新竹縣政府工程查核代表照片表

工程名稱：坡頭漁港港區及周邊保安林綠美化-國土保安林綠美化工程

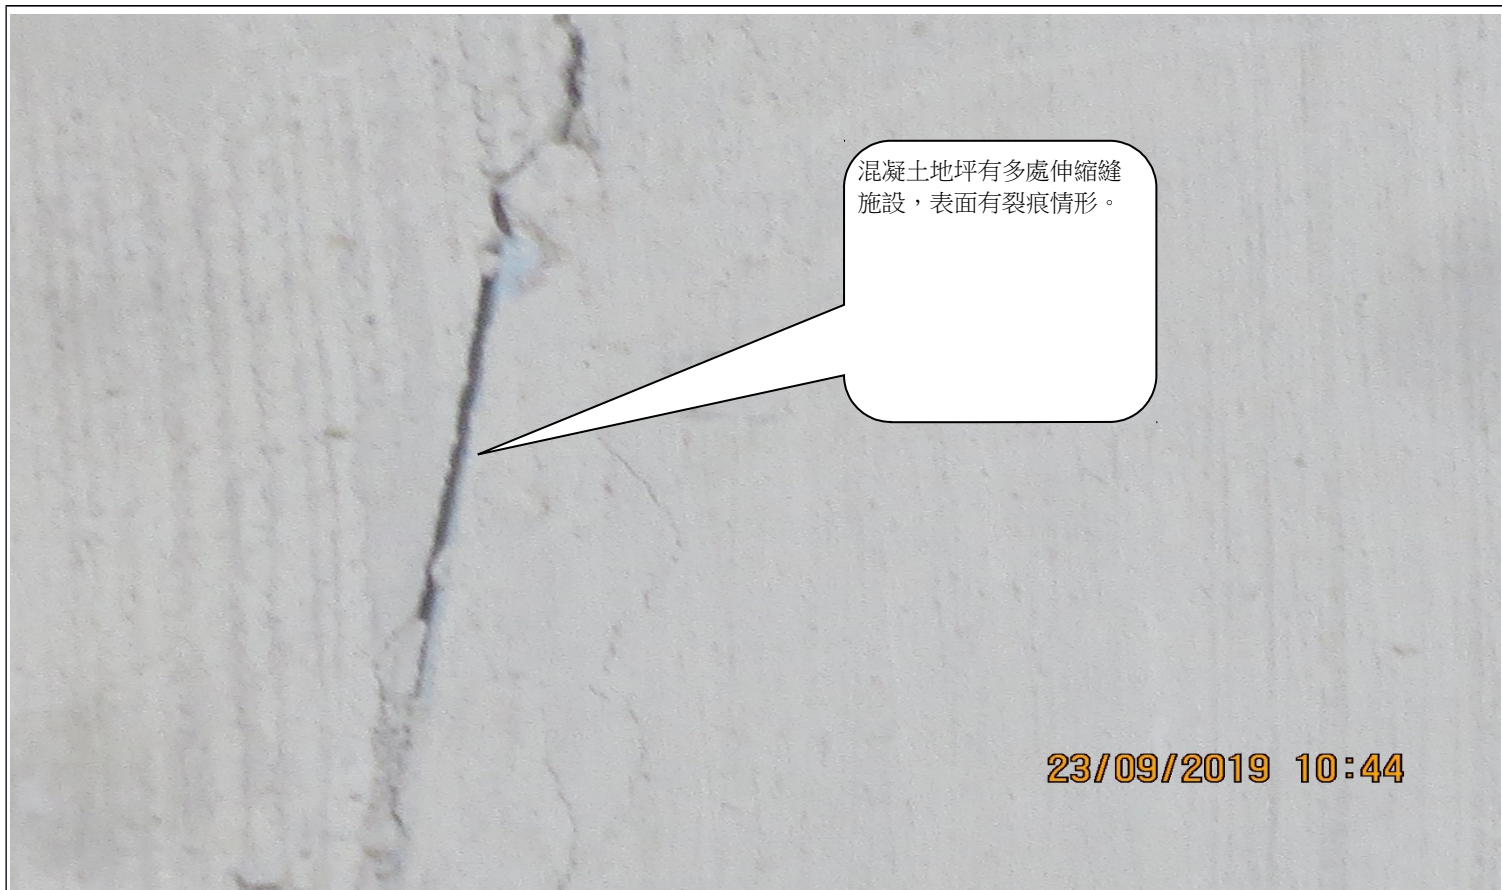
混凝土鋪面有一處表面殘留鐵件請清除。
